FL1.0

AD

Service Information

1. Modifica del pannello NTSC

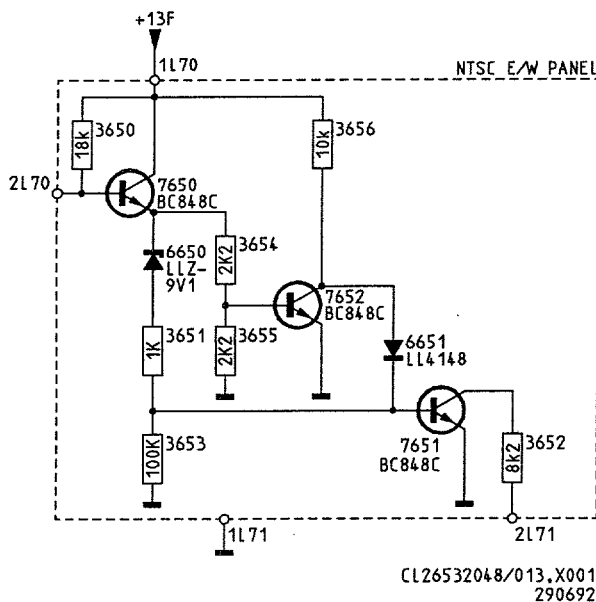
Durante la produzione questo pannello è stato modificato. La modifica è stata introdotta nella settimana 9202.

Di seguito sono riportati lo schema nuovo e la lista dei componenti.

3650	4822 051 20183	18k 5% 0,1W
3651	4822 051 10102	1k 2% 0,25W
3652	4822 051 10822	8k2 2% 0,25W
3653	4822 051 10104	100K 2% 0,25W
3654	4822 051 20222	2k2 5% 0,1W
3655	4822 051 20222	2k2 5% 0,1W
3656	4822 051 10103	10k 2% 0,25W
6650	4822 130 82583	LLZ-C9V1
6651	4822 130 80446	LL4148
7650	5322 130 42136	BC848C
7651	5322 130 42136	BC848C
7652	5322 130 42136	BC848C
